島根原子力発電所第2号機 審査資料	
資料番号	NS2-他-067改19
提出年月日	2023年3月14日

島根原子力発電所第2号機

工事計画認可申請（補正）に係る論点整理について

2023年3月
中国電力株式会社

図3 耐震評価フロー

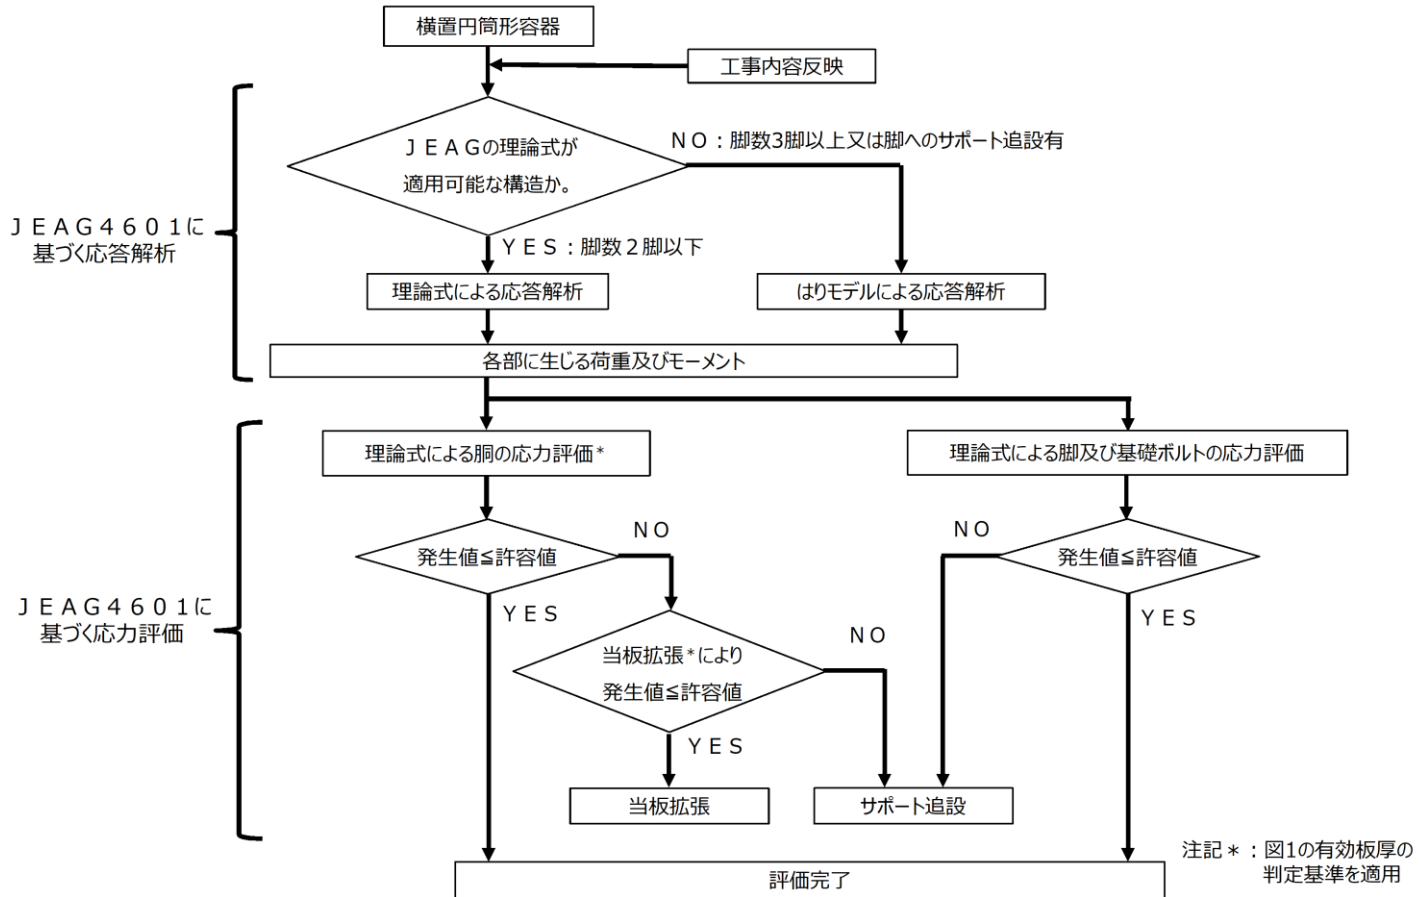
No.	詳細設計申送り事項	分類*	回答	回答頁
1	横置円筒容器への F E Mモデルの適用について、適用評価部位は容器（脚取付け部）以外の脚や基礎ボルトも含むのか説明すること。また、モデル化の詳細及び建設時の公式等による評価の条件、結果との比較について、詳細設計段階で説明すること。 （第781回審査会合（2019年10月8日））	A	設置変更許可審査では、横置円筒形容器の評価部位のうち胴に F E Mモデル（シェルモデル）を用いた耐震評価を行う方針としていたが、今回工認では必要に応じて耐震補強工事を実施のうえ、J E A G 4 6 0 1 - 1987に基づく耐震評価を行う方針に見直した。	P.4~7

- 今回工認では必要に応じて耐震補強工事を行うこととし、従来と同様にJ E A G 4 6 0 1 -1987に基づく耐震評価により耐震性を確認した（図3参照）。

- 第1018回審査会合（2021年12月7日）においては、応答解析においてはF E Mモデル（シェルモデル）を使用せず、胴の応力評価にのみF E Mモデルを用いた耐震評価方法を行う方針としていたが、当板拡張について工事の成立性が見通しが得られたことから、当板拡張を実施のうえ従来同様の理論式による応力評価を行う方針に変更した。

図1 復水器解析モデル図

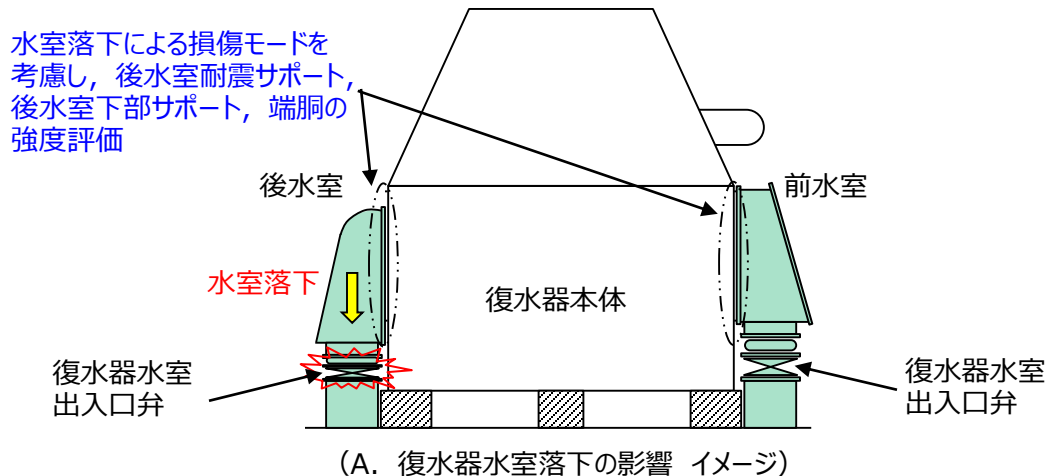
- タービン建物への津波流入防止及び地震による溢水量低減を目的に復水器水室出入口弁を閉止する必要があり、地震時に復水器の移動（ずれ）や水室の落下により水室出入口弁に影響がないことを確認する。
- 精緻な評価を実施することを目的とし、耐震上考慮すべき復水器の強度部材を3次元解析モデルにて作成し、キーサポート等の摺動部分のすべりについて摩擦を考慮した非線形時刻歴応答解析を実施する。
- 非線形時刻歴応答解析により、復水器水室に作用する荷重、耐震サポート及び復水器基礎部に発生する荷重、復水器水室フランジ部の変位を確認する。

- 復水器水室出入口弁への地震時復水器の影響評価を実施した結果、水室出入口弁に影響がないことを確認した。

- 後水室耐震サポート、後水室下部サポート、端胴の強度評価を実施し、算出応力は許容応力以下であることから、地震時に水室落下による水室出入口弁への影響を及ぼさないことを確認した。

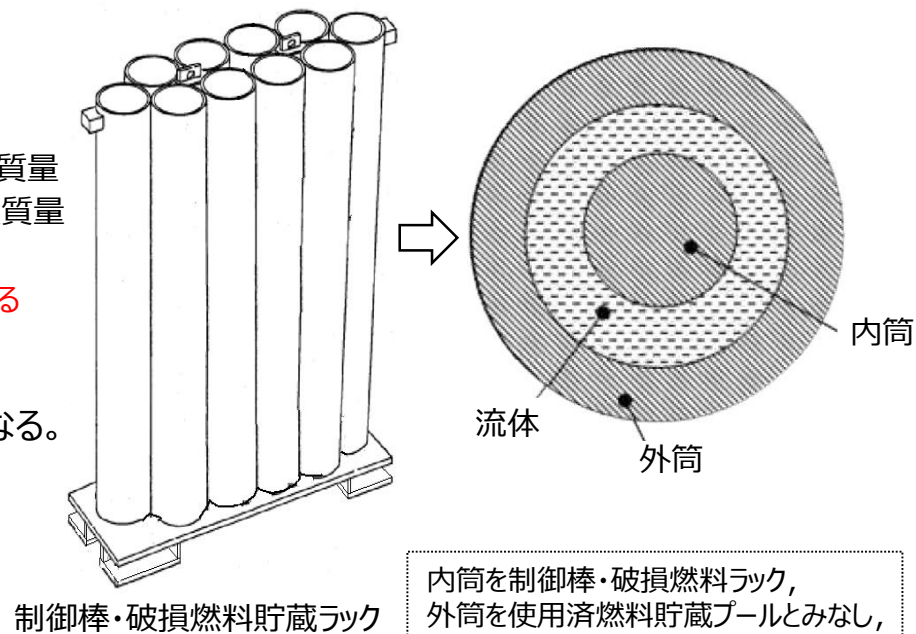
- 使用済燃料貯蔵プール内に設置される制御棒・破損燃料貯蔵ラック等の耐震設計においては、従来より二重円筒モデルの考え方にに基づき、流体の抵抗による影響（付加質量）を考慮しているが、基準地震動のレベル増大に伴い、加えて新たに流体と構造物の相互作用による影響（排除水体積質量）を考慮した耐震計算を行う。

内筒を制御棒・破損燃料ラック、外筒を使用済燃料貯蔵プールとみなし、二重円筒のモデルを適用する。

- 今回工認にて、新たに排除水体积質量の考慮による応答低減の効果を織り込んで耐震評価を実施した設備を以下に示す。設計用地震力に対して十分な構造強度を有していることを確認した。
